高浜発電所第1, 2号機審査資料	
資料番号	2-1 改5
提出年月日	2023年6月5日

申請書記載内容に関する補足説明

本書は、2022年12月23日に申請した設計及び工事計画認可申請書の記載内容について補足するものである。

第6図 各ケース実効増倍率評価結果*

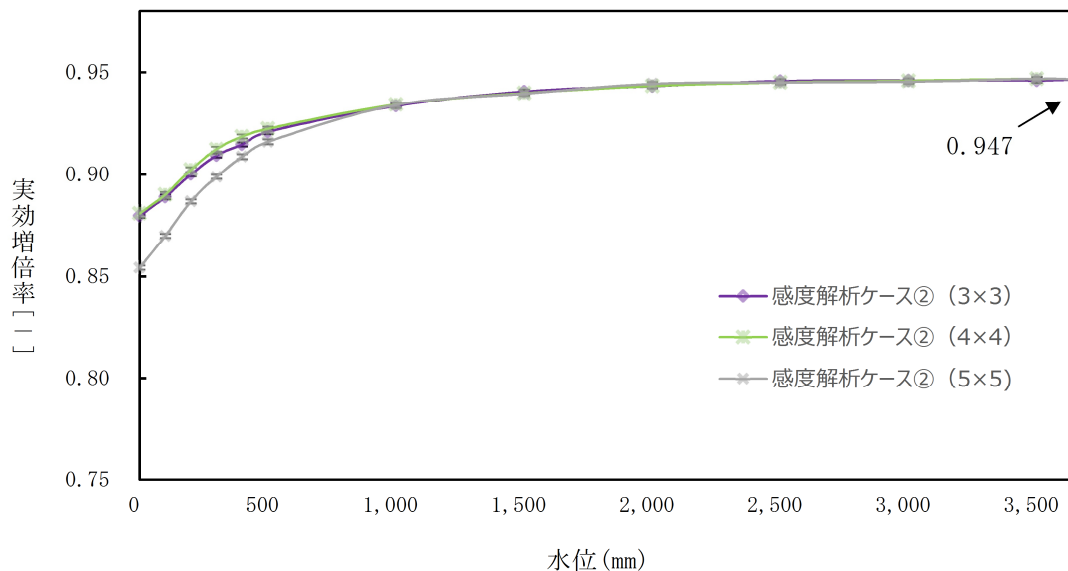
今回、塩素を考慮しない体系にて評価を実施し、その結果を申請書へ反映することを検討する。主な反映箇所は以下のとおり。(別紙 8 参照)

- ・ 評価条件及び実効増倍率評価結果を示した図表
- ・ 妥当性確認に用いたベンチマーク解析ケース
- ・ 不確定性評価

未臨界性評価結果を第4表に示す。第6図のとおり、基本ケース及び感度解析ケースの全ケースにおいて、純水冠水状態から液相部高さ（水位）の低下に伴い実効増倍率は減少し、純水冠水状態において最大0.947となった。これに不確定性0.0115を考慮しても実効増倍率は0.959であり、実効増倍率0.98以下を満足している。
